改善箇所説明図

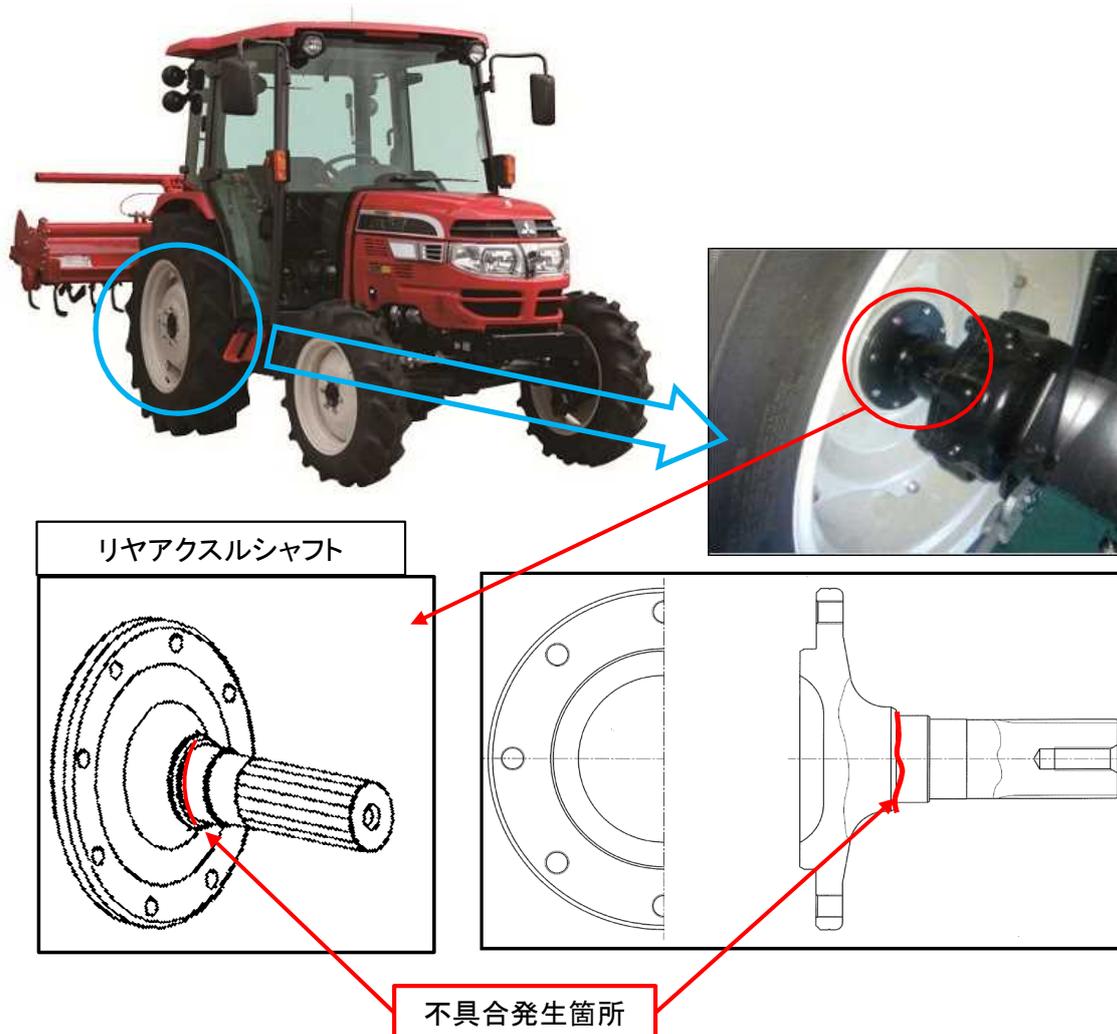
不具合発生箇所

農耕トラクタのリアアクスルシャフトにおいて、シャフトの熱処理が不適切なため、圃場の作業時等の高負荷時にシャフトに亀裂が生じることがある。そのため、そのままの状態で使用を続けると亀裂が進展し、最悪の場合、シャフトが折損して走行不能となるおそれがある。

改善措置の内容

全車両、リアアクスルシャフトを対策品に交換する。

識別方法

フランジ部の切削形状によって識別する。
